Modification de l'interrupteur de contact du K 2724 / K 256

Models: K 2724 index 20, 20A, 20B
K 256 index 20, 20A, 20B

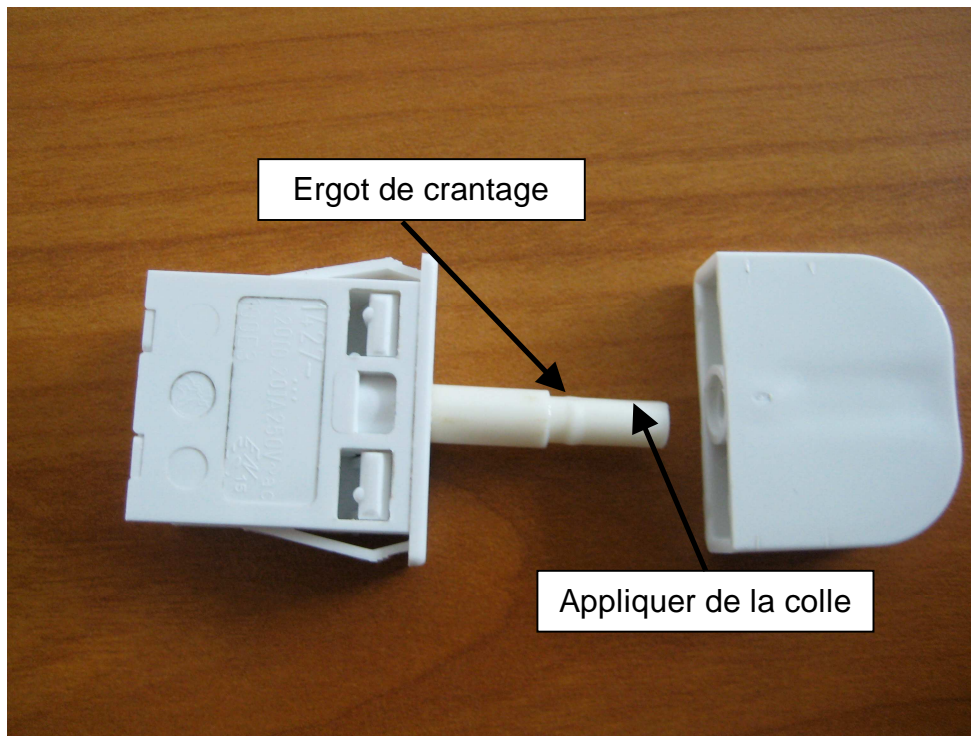
Défaut : Importante formation de glace dans le réfrigérateur.
L'éclairage ne s'éteint pas.

Solution : Modifier le nouvel interrupteur de contact avant de visiter le client, afin d'augmenter la longueur de l'interrupteur.

- Sortez l'interrupteur.

- Appliquez de la colle de l'extrémité de l'axe jusqu'à l'ergot.

- Insérez l'interrupteur jusqu'à l'ergot de crantage.
